Assunto: Inclusão da Função Travamento da Porta do Congelador
Modelos: BRD32A e CRD32A
Marca: Brastemp e Consul

Fig.01

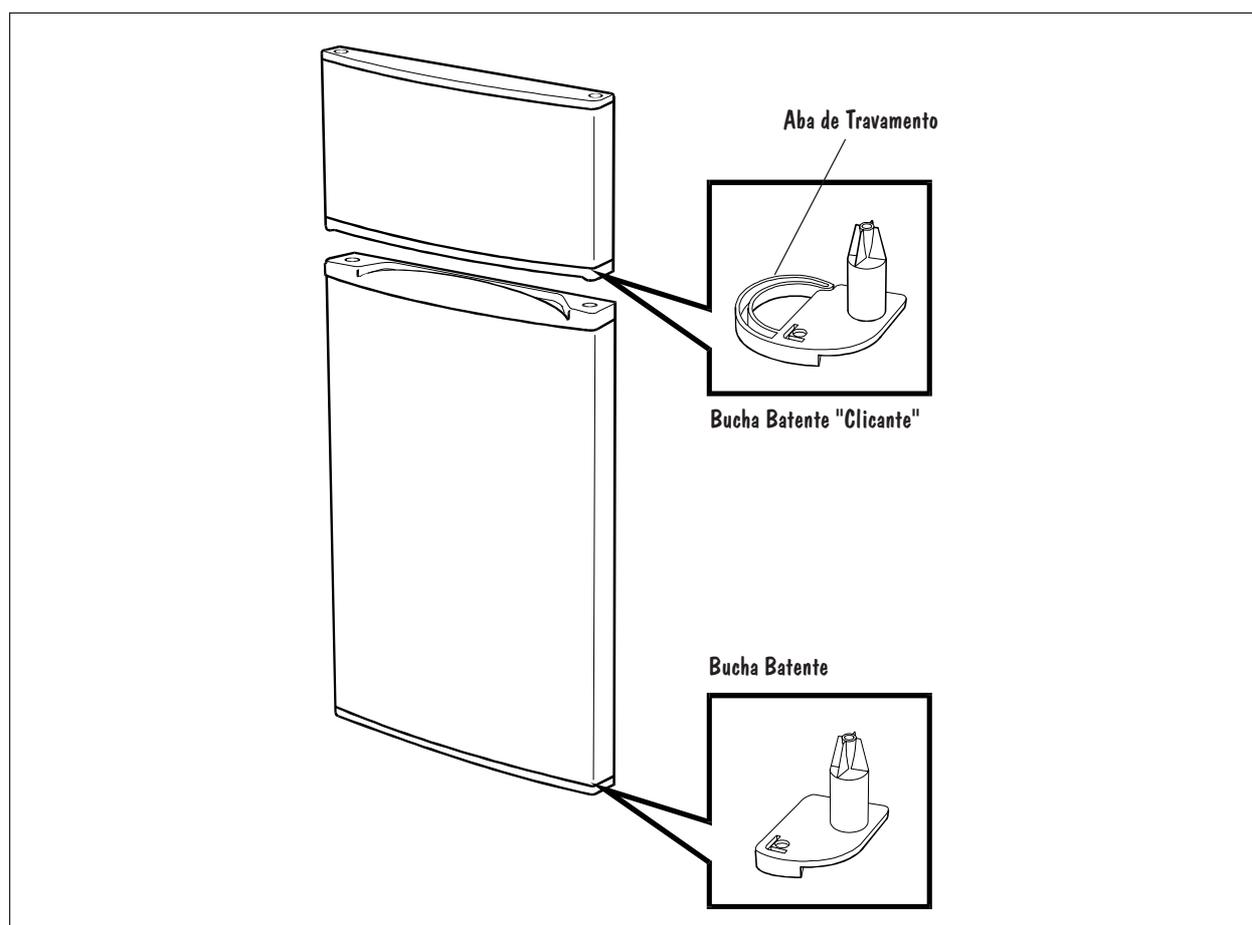
A partir de Setembro/97 os modelos em referência passarão a utilizar uma nova Bucha Batente "Clicante", na parte inferior da Porta do Congelador.
Esta nova Bucha tem como finalidade incluir a função travamento da Porta do Congelador, travando sua Aba na Dobradiça quando a Porta encostar no Gabinete.

A Bucha Batente utilizada na parte inferior da Porta do Refrigerador permanece com o mesmo Código, entretanto esta Bucha terá uma alteração em sua dimensão, diminuindo o ângulo de abertura desta Porta para manter o mesmo alinhamento com a Porta do Congelador quando ambas estiverem totalmente abertas.
